Räumung ehemaliges Munitionslager Mitholz

Gutachten zur Variante "Verkapselung"

Datum 19 August 2021
Bericht Nr. 215101
Autor Dr. Erich Pimentel
Koreferat Prof. Dr. Georgios Anagnostou

Erstattet an: Eidgenössisches Department für Verteidigung, Bevölkerungsschutz und Sport VBS

Bild 4: Profil aus zusammengeführten Daten aus unterschiedlichen Quellen. Im Hintergrund (vergilbtes Papier) ist das Profil 4 von Beck (1948) und darüber ist die Lage des Tunnels nach neueren Messungen (CSD bzw. Lüthy) eingezeichnet [5].

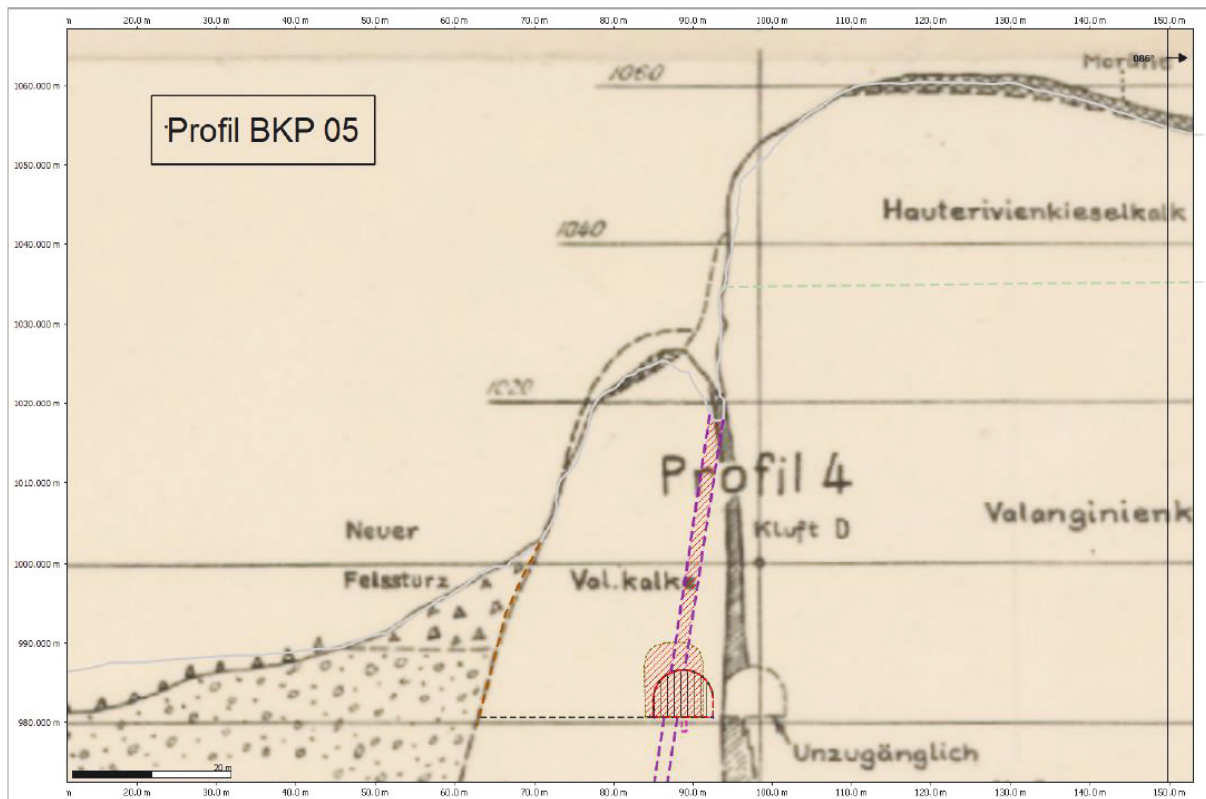
Im Projektgebiet gibt es eine hangparallele Störung, die sogenannte Mitholz Störung. Diese streicht praktisch parallel zum Tunnel und schneidet den Tunnelquerschnitt [5] (Bild 4).

Bild A1-4: Schuttböschung im Bahntunnel zwischen den Kammern 10 und 12

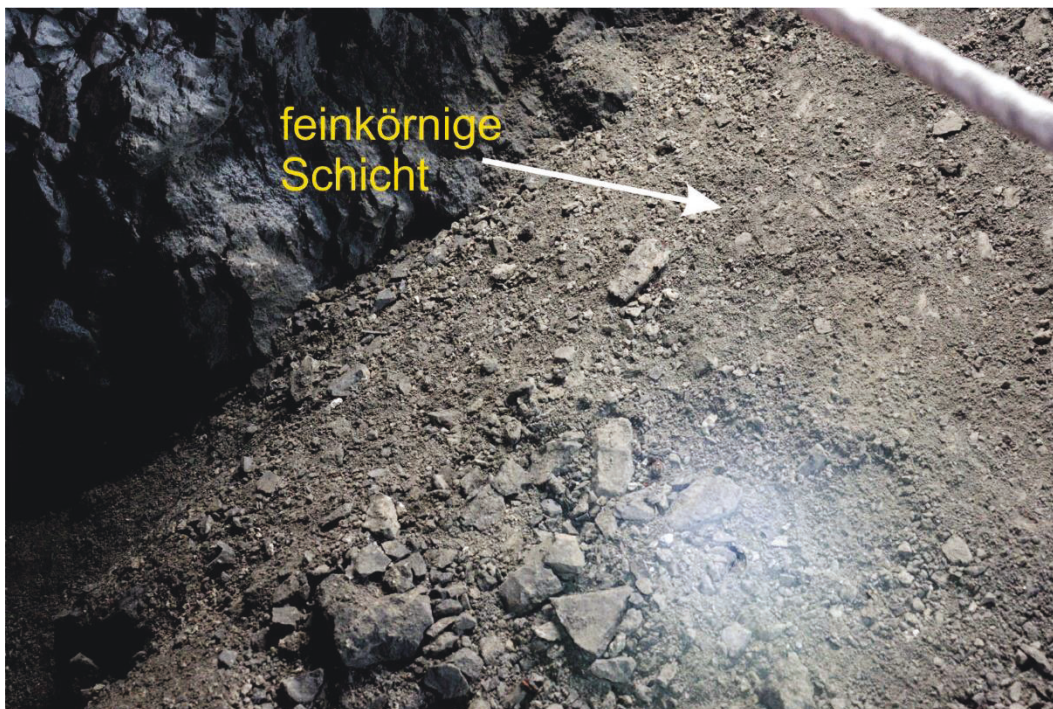
- An mehreren Stellen kann eine nach Korngrösse geordnete Ablagerung beobachtet werden, mit den grobkörnigen Bestandteilen im unteren Bereich und den feinkörnigen Fraktionen oben (Bilder A1-4 und A1-5). Aufgrund ihres Gewichts wird die meiste Munition eher im unteren Bereich erwartet. Sie kann aber auch oberflächennah in den Ablagerungen angetroffen werden (Bild A1-11).

Bild A1-9: Offene wasserführende Trennfläche zwischen den Kammern 10 und 12

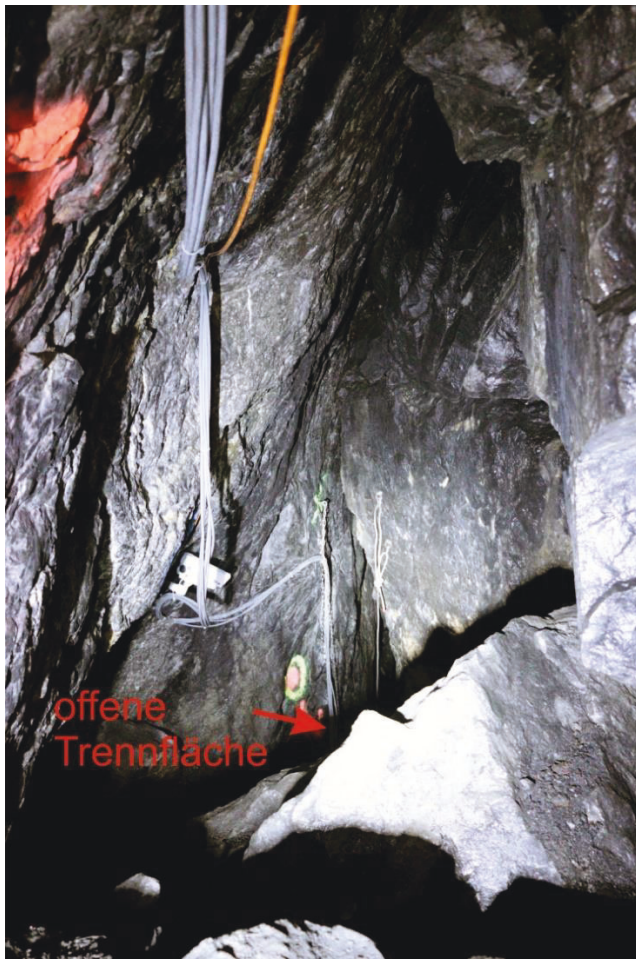
- Die o.g. Störung und weitere Trennflächen sind wasserführend (Bild A1-9). Gemäss mündlicher Auskunft des Projektleiters weisen Beobachtungen auf einen direkten Zusammenhang zwischen der Menge des anfallenden Wassers im Bahntunnel und der Regenintensität hin. An einigen Stellen können Stalaktite beobachtet werden (Bild A1-10).

- In Sektor C kann im Sohlbereich an der Westwand eine offene Trennfläche beobachtet werden (Bild A1-9). Wie tief die Öffnung reicht, konnte nicht festgestellt werden.

Der Erfolg des Verfüllens kann durch ein unkontrolliertes Wegfliessen von Verfüllmaterial durch offene Karststrukturen beeinträchtigt werden. In den zugänglichen Tunnelabschnitten, die ich beabsichtigt habe, gab es keine bezüglich Pumpbeton relevanten Felsmerkmale. (Offene Klüfte wie in Bild A1-9 wären für dünnflüssigere Füllmaterialien problematisch.) Zur abschliessenden Beurteilung dieses Gefährdungsbildes müsste man Aufschlüsse über den gesamten zu verfüllenden Bahntunnel und nähere Auskünfte über das in [1] angedachte "selbstverdichtende Injektionsmittel" haben.
